NOTA INFORMATIVA nº /2010

Assunto: Motorização adicional no UHE Santo Antônio – Rio Madeira.
Processo nº: 02001.000508/2008-99
Data: 27/05/2011

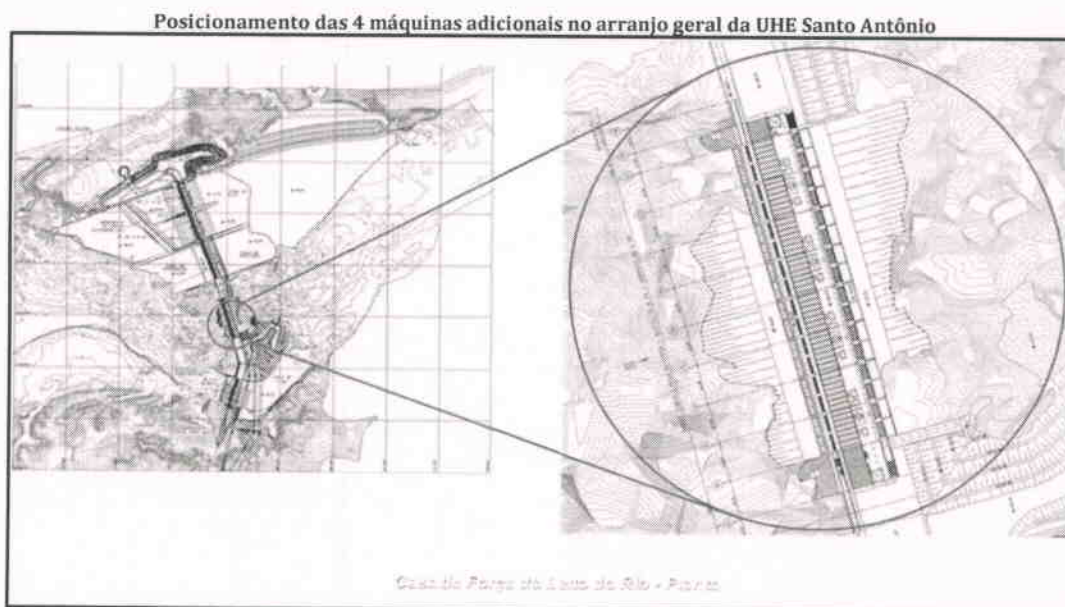
9. O empreendedor apresentou um único desenho indicando a localização genérica das turbinas adicionais que tem previsão de serem instaladas junto à casa de força do leito principal do rio madeira. A figura apresentada, reproduzida abaixo, não é adequada à análise da mudança de projeto e permite apenas uma visualização genérica da localização.

10. Preliminarmente, o posicionamento das 4 máquinas adicionais pode otimizar a vazão de sedimentos pelas turbinas, a deriva de ovos, larvas e juvenis e qualidade da água de acordo com as condicionantes 2.2 da LP nº 251/2007 e 2.3 da LI nº 540/2008, pois tem proposta de instalação no leito principal do rio Madeira.

15. Quanto a este tema, num eventual refinamento das informações solicita-se apresentar plantas e cortes das estruturas e da região prevista para instalação das turbinas adicionais assim como dados técnicos das atividades e escavações obrigatórias envolvidas e suas respectivas destinações com maior detalhe.
